Benennung: Zusätzliche Stützung der Höhenruderstoßstange. LTA Nr 4/62

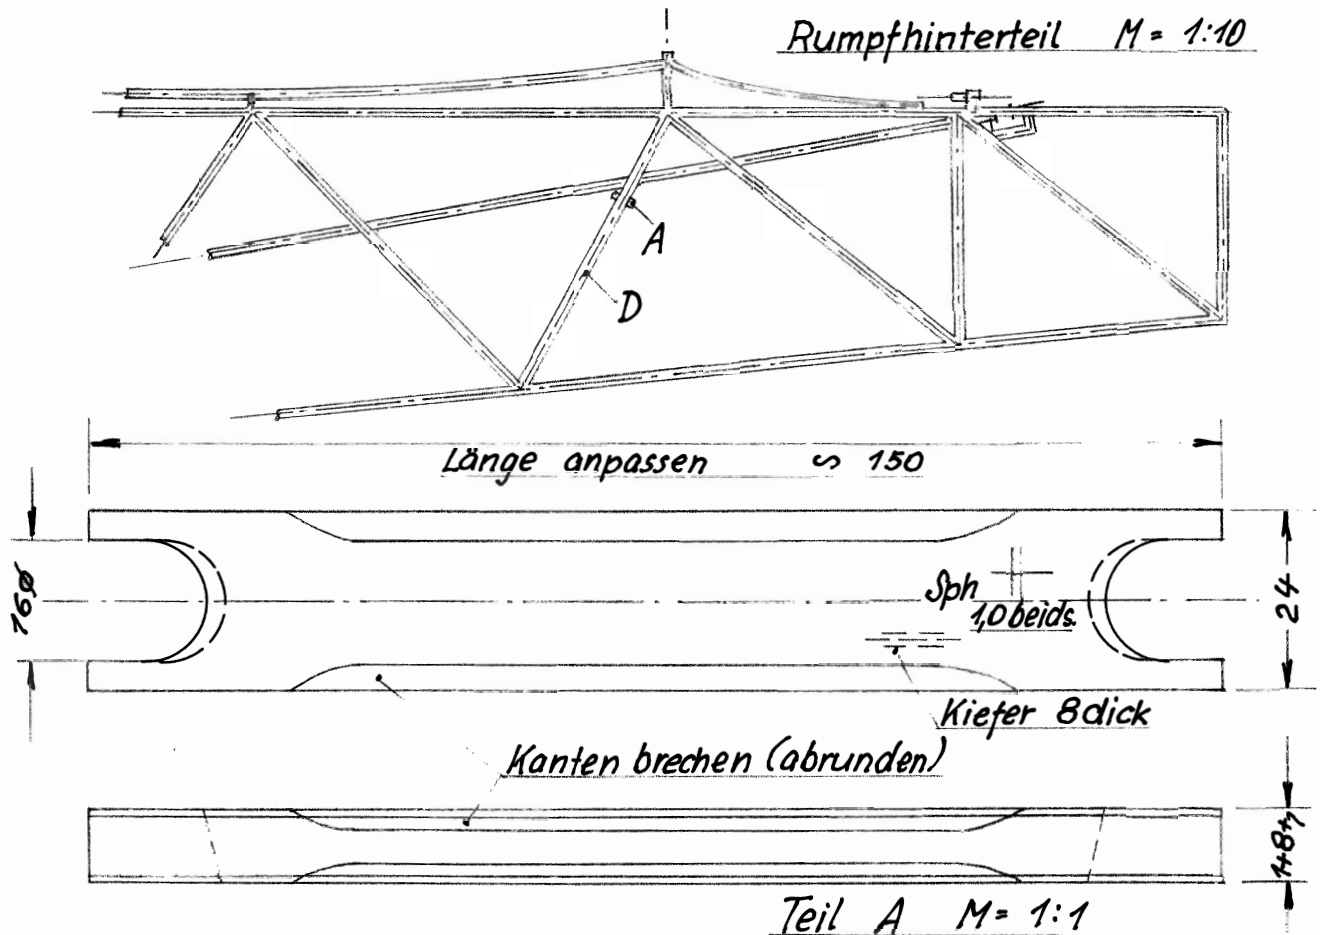
Begründung und Vorgang: Vermutlich durch Elastizität der Höhenruderstoßstange ist das Kugellager des H.R.-Antriebshebels herausgesprungen.

Teil A so in die beiden V - förmigen Diagonalstäbe D einsetzen, daß die Höhenruder-Stoßstange in ihrer tiefsten Stellung gerade noch freigeht (Abstand etwa 1 mm). Teil A muß stramm in den Rohren sitzen, ohne die Rohre zu beschädigen oder zu verbiegen. Die Enden werden dann mit Wickelband und Klebelack festgelegt.

Bei Flettnerausführung kann sein, daß der Betätigungsdraht an Teil A schleift. Leichtes Schleifen ist zulässig, jedoch sollte die Stelle gut abgerundet werden.
